# 工程指示 / 要求簡箋 ENGINEER INSTRUCTIONS(E.I.)

| **工程指示編號:** | **EI-** 4790 | **修改版本:** | E |
| **工程編號:** | J 853 | **工程名稱:** | 大窩坪（延坪道） |

內容:
修訂E： 幕牆更新：取消5F攔河，轉角企增加掛扣。
窗玉更新：更改SH窗鎖點。修改窗玉角碼。

| 名稱 | 多點鎖放樣圖 | 制圖 | 付吉寧 | 2022.05.20 | 修改 | A | | |

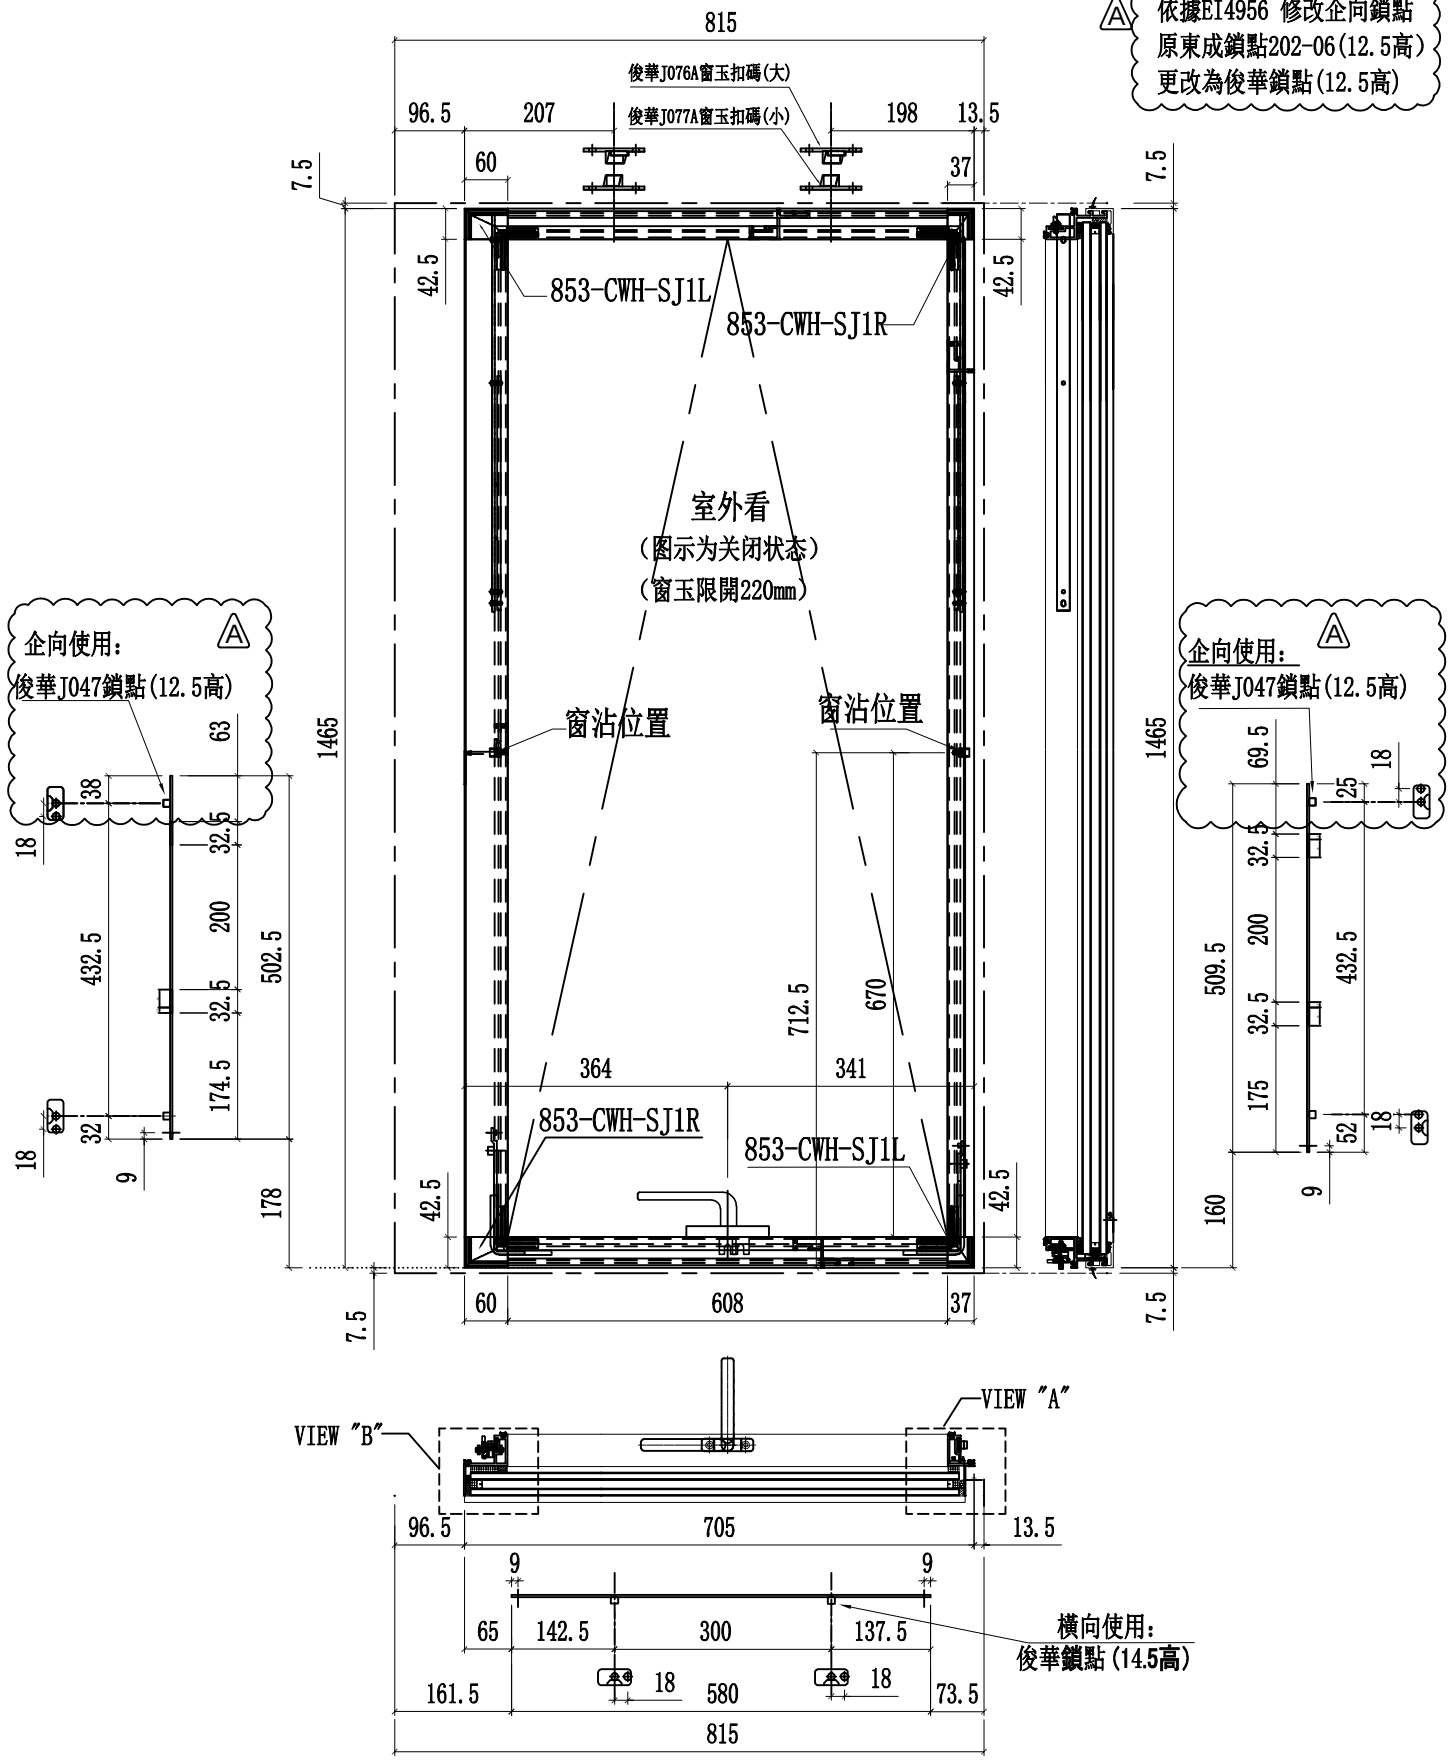
Ⓐ 依據EI4956 修改企向鎖點
原東成鎖點202-06(12.5高)
更改為俊華鎖點(12.5高)

| 名稱 | 多點鎖放樣圖 | 制圖 | 付吉寧 | 2022.05.20 | 修改 | A | | |

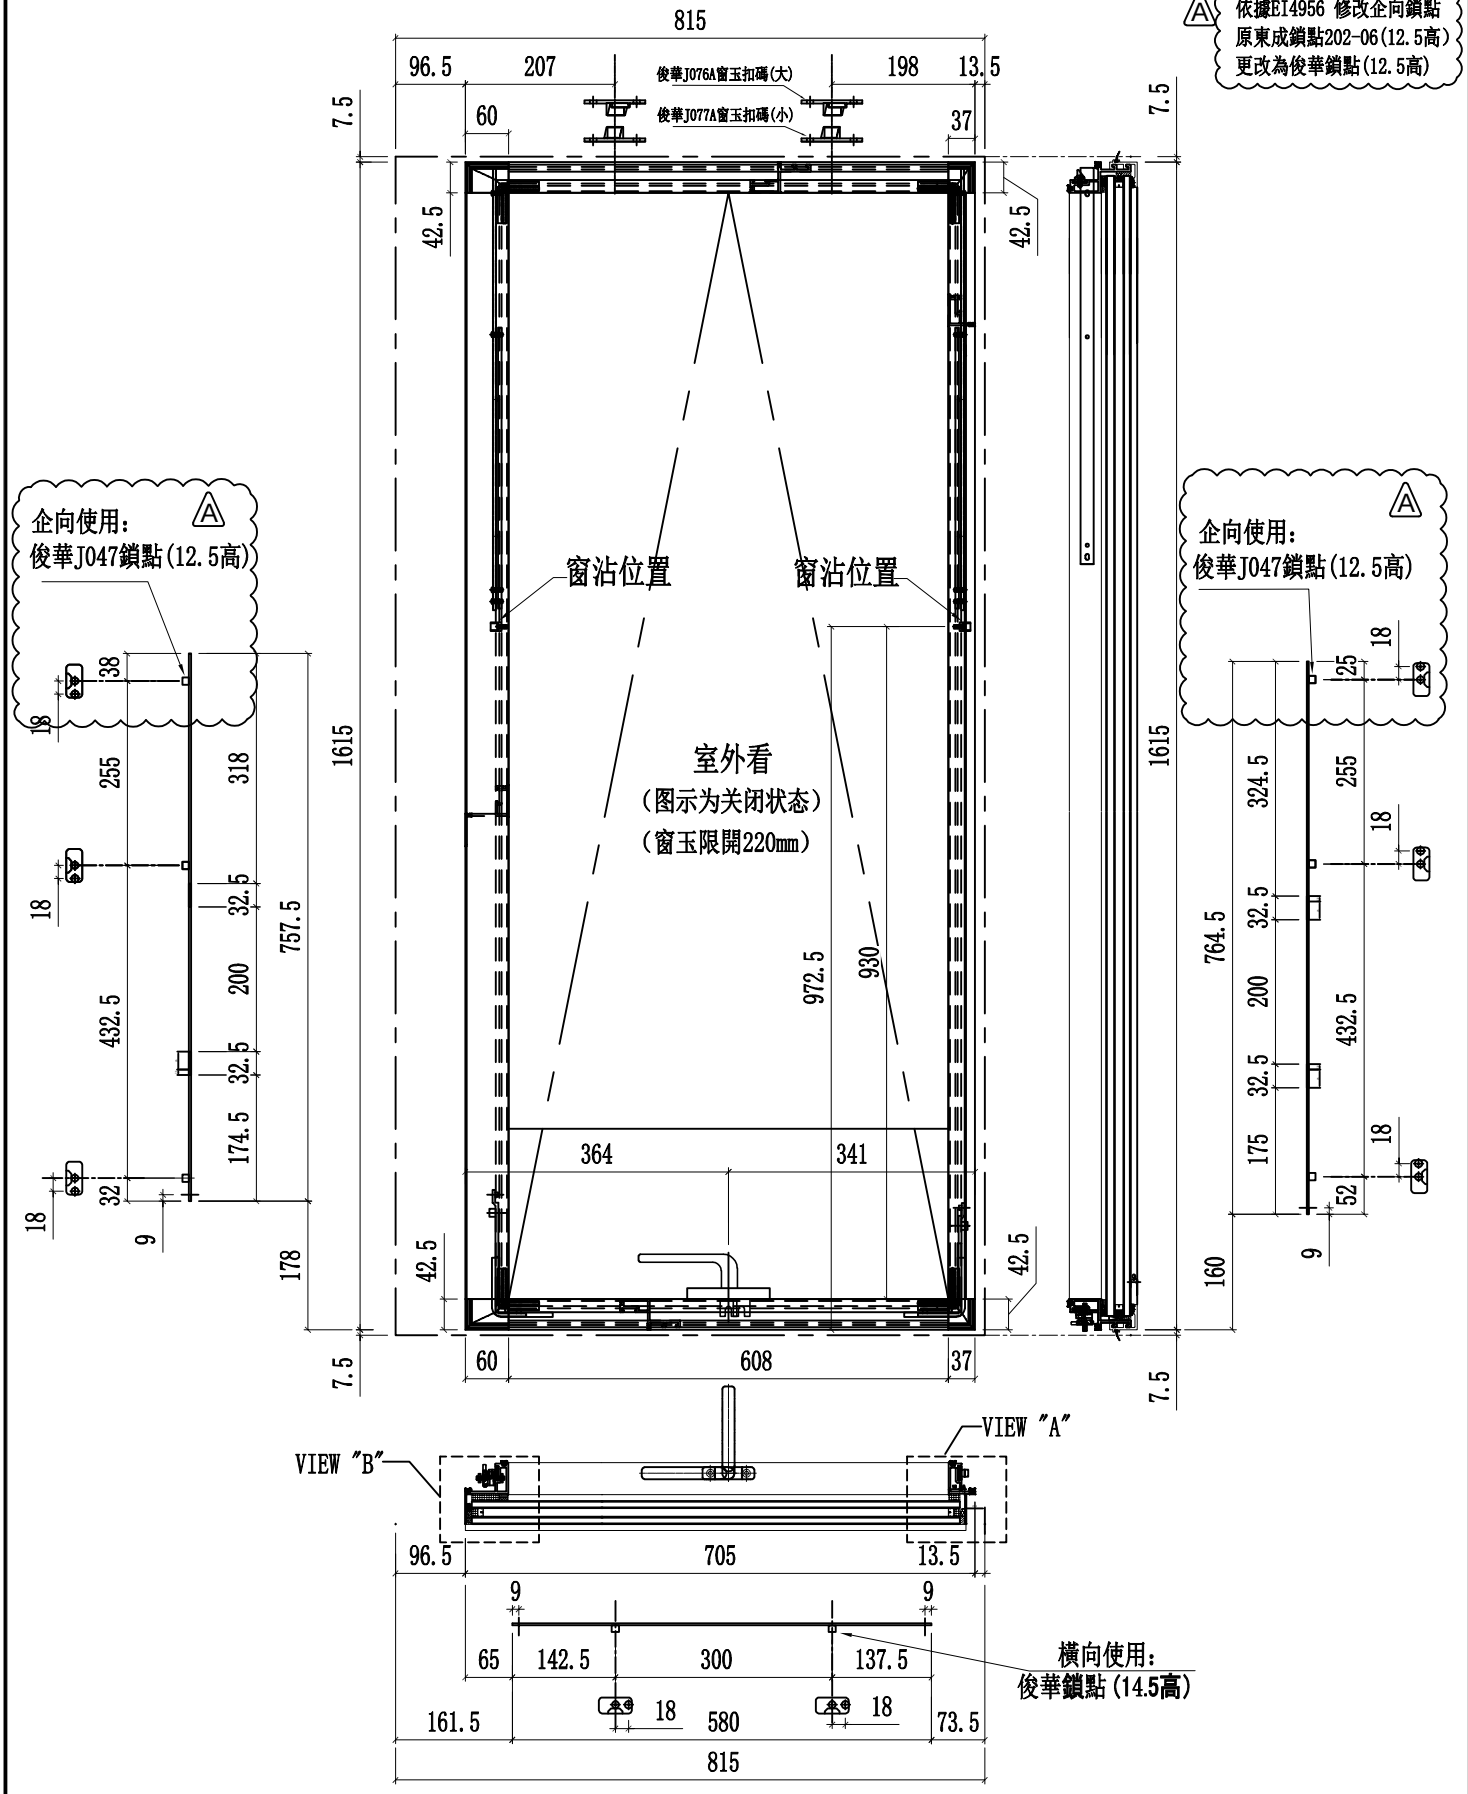
Ⓐ 依據EI4956 修改企向鎖點
原東成鎖點202-06(12.5高)
更改為俊華鎖點(12.5高)

| 名稱 | 多點鎖放樣圖 | 制圖 | 付吉寧 | 2022.05.20 | 修改 | A | B | |

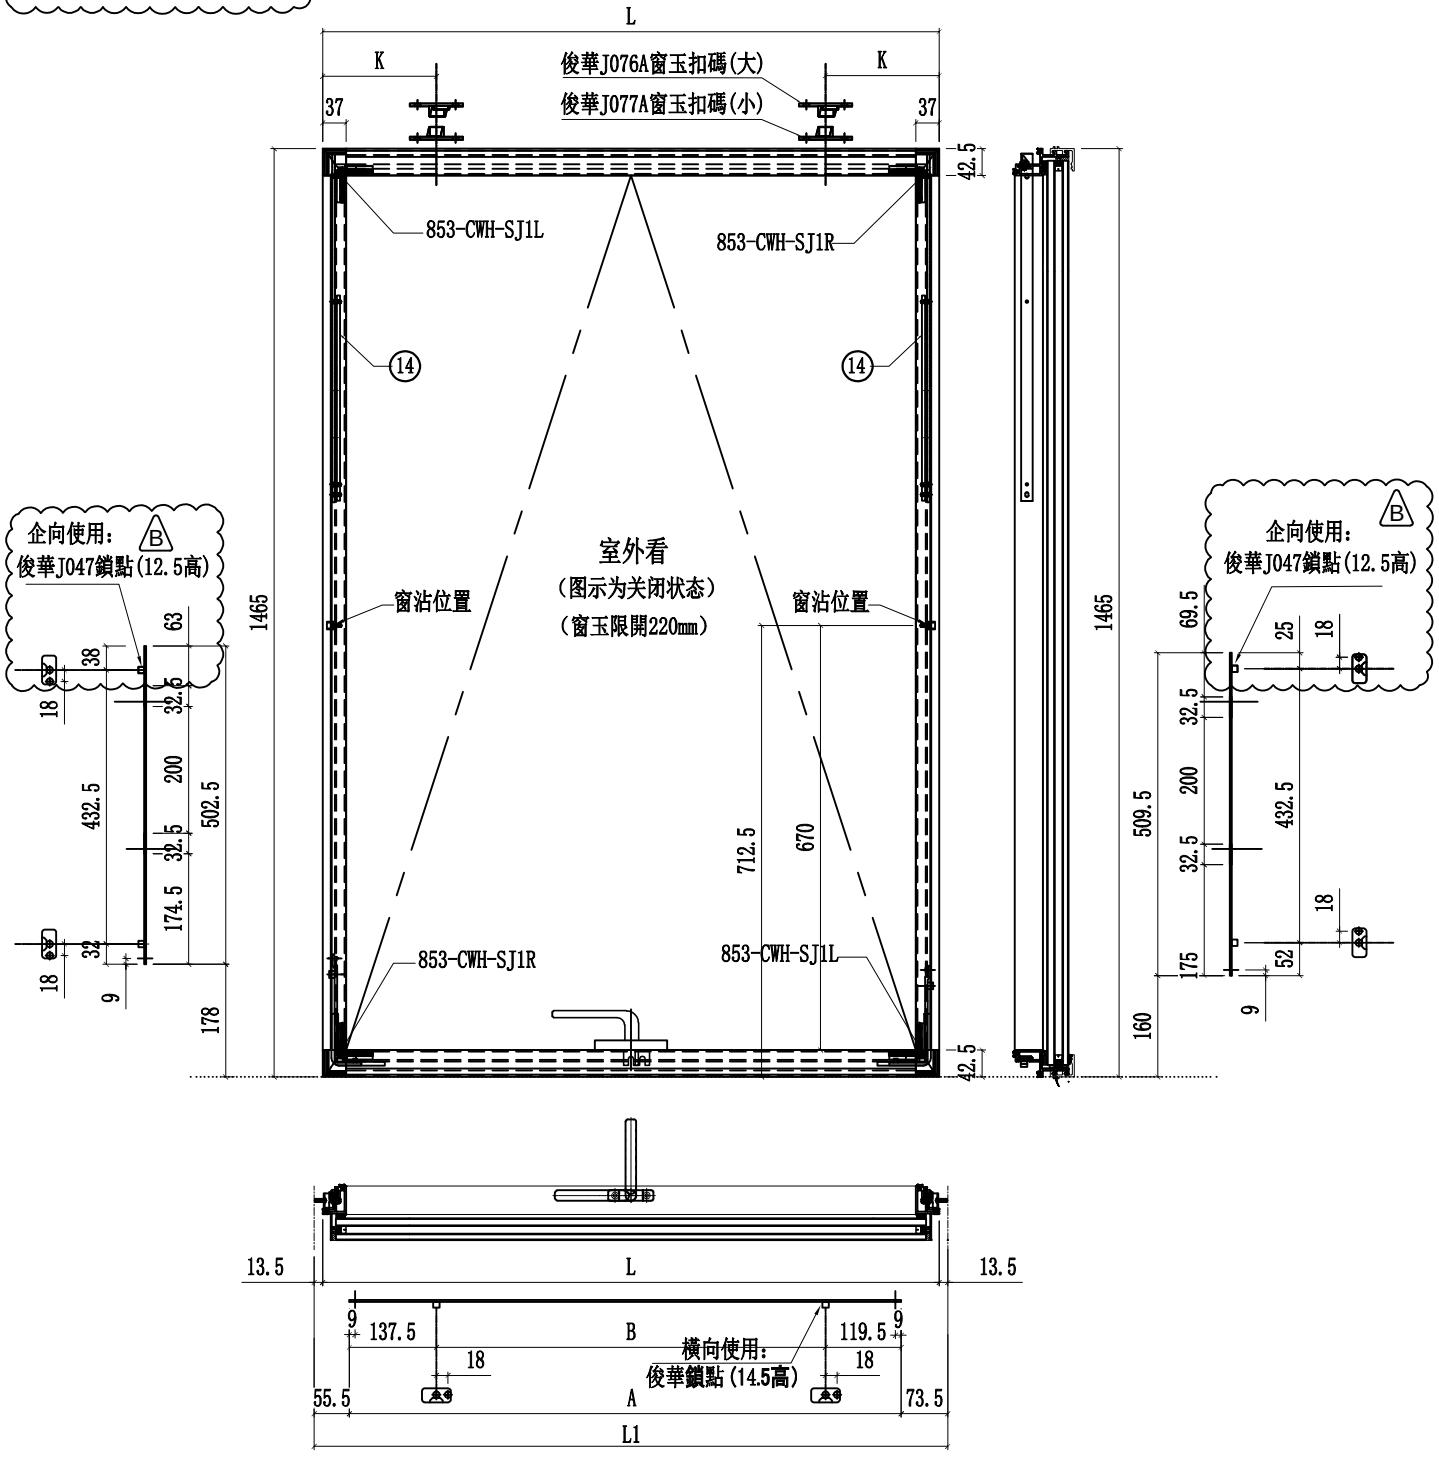
依據EI4439－A修改分格寬度及物料編號 (A)

依據EI4956 修改企向鎖點
原東成鎖點202-06(12.5高)
更改為俊華鎖點(12.5高) (B)

| 名稱 | 多點鎖放樣圖 | 制圖 | 付吉寧 | 2022.05.20 | 修改 | A | B | |

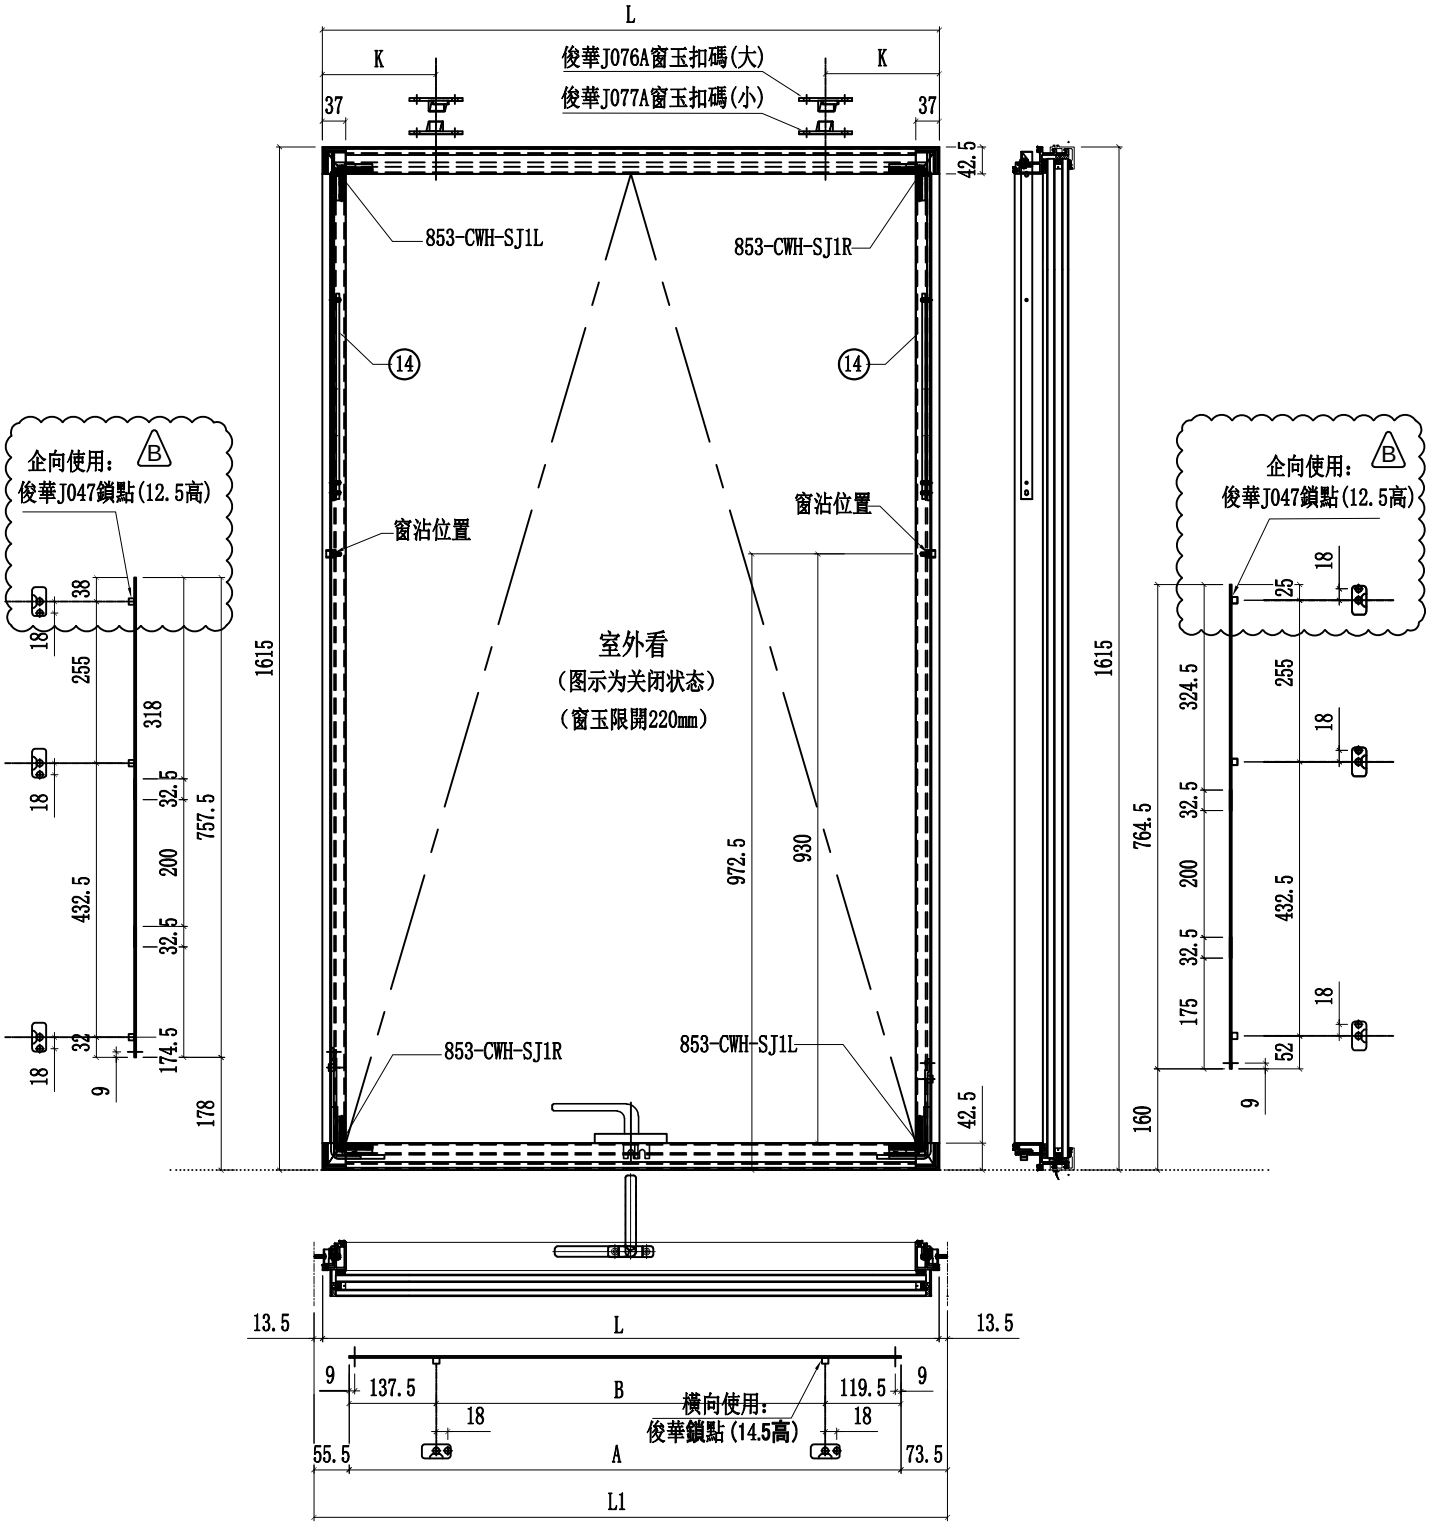
依據EI4439－A 修改分格寬度及物料編號

依據EI4956 修改企向鎖點
原東成鎖點202-06(12.5高)
更改為俊華鎖點(12.5高) B
